Zeitschrift: **Bulletin de la Société vaudoise des ingénieurs et des architectes**

Projet pour l'emplacement du
PALAIS DE JUSTICE FÉDÉRAL
présenté par la commission
Etude A
Avec légère modification de la route
Echelle de 1/500.

Projet pour l'Emplacement du
PALAIS DE JUSTICE FÉDÉRAL
 présenté par la commission
Etude B

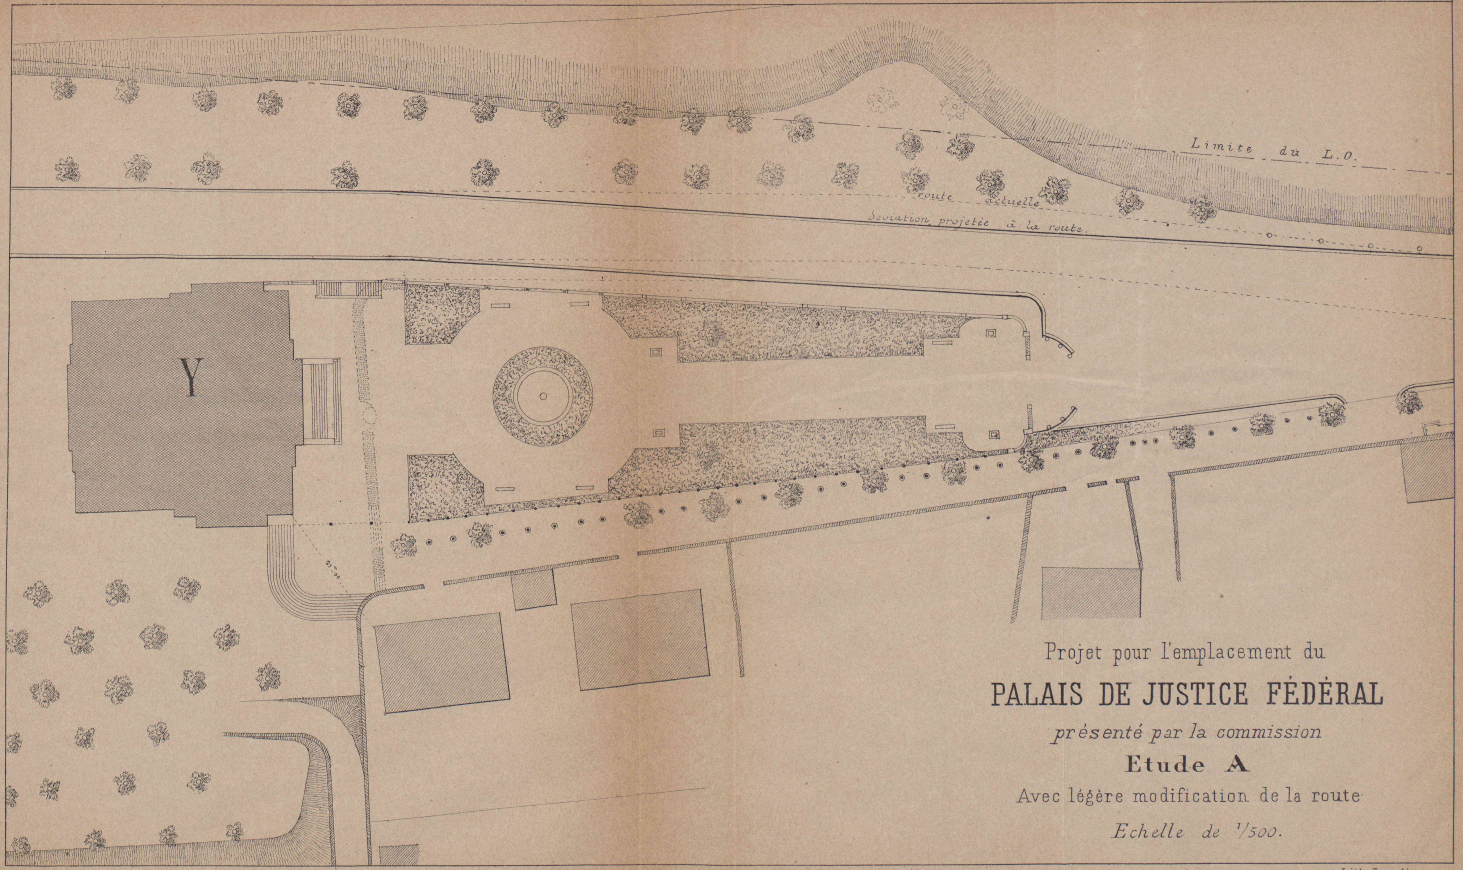
Nous vous présentons, Messieurs, une nouvelle étude A conforme à notre premier projet, mais en supposant le bâtiment placé en entier sur la promenade basse; nous croyons que ce plan remplit les conditions nécessaires et qu'il peut être adopté. Il est très économique, la route n'étant modifiée que sur un parcours très faible.

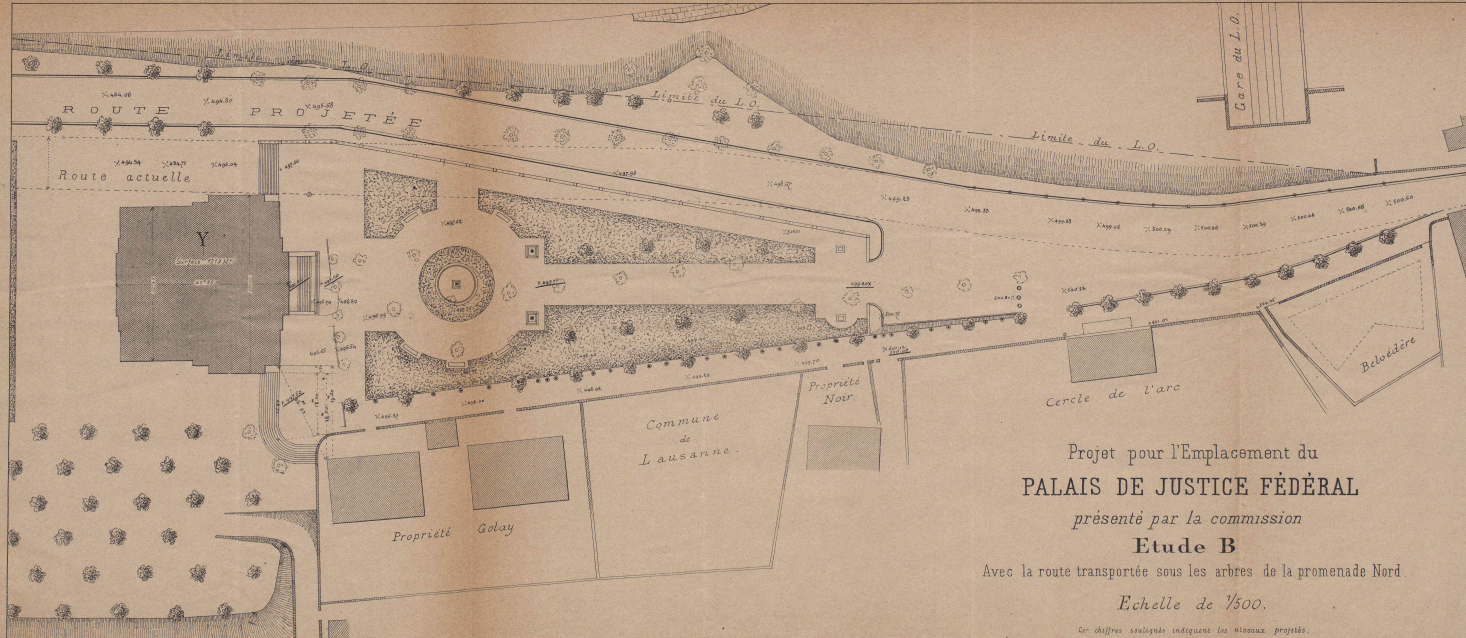
Voici maintenant une étude B; le bâtiment est placé à peu près de la même manière que dans l'étude A, mais nous rejetons la route aussi près que possible des côtes et la faisons passer, dès la façade à l'orient du bâtiment, sous les arbres de la promenade nord; cette route rejoindrait celle de la Maladière près de la campagne Bon-Sol.

Vous verrez, Messieurs, et nous sommes convaincus que vous serez tous de notre avis, que ce nouveau plan est le meilleur, qu'il supprimera même l'idée de placer le bâtiment dans le centre de la place. Son seul inconvénient est d'être coûteux, mais cependant, si on le compare à l'emplacement adopté par nos autorités, vous verrez que la différence n'est au fond pas très considérable.

Nous supposons que la route actuelle, qui est maintenant en assez mauvais état, sera à refaire entièrement, pour ce qui regarde sa chaussée et ses trottoirs, après la construction du palais; que les bordures de trottoirs, les médillons devront se faire des deux côtés de la route jusqu'au delà de la façade occidentale du bâtiment; enfin, que ce travail commencerait dès la sortie du Grand-Chêne.

La différence n'est donc que de 11 974 fr., et sera, soyez-en bien assurés, compensée par les augmentations dans les cubes de la maçonnerie des fondations du bâtiment situé dans le bas de la place.

Le Grand-Chêne, à sa sortie, est à la cote 500^m50, l'entrée de la cour du palais serait à la cote 499^m20, devant le rond-point on aurait 497^m75, devant le perron 498^m, le niveau du rez-de-chaussée 500^m, ce niveau ne serait donc que de 0^m50, en contre-bas du haut du Grand-Chêne, et nous croyons que, sans inconvénient, on pourrait légèrement abaisser cette partie de la rue; cela faciliterait même le Lausanne-Ouchy pour rendre au trottoir la largeur que ses travaux ont contribué à diminuer. Enfin, en donnant au sous-sol une hauteur de 4^m, cet étage serait encore de un mètre plus haut que le sol actuel de la place de Montbenon; cet étage deviendrait donc un rez-de-chaussée très sain, où l'on pourrait placer avantageusement les archives et les logements des concierges, ce qui produirait une économie dans la construction.
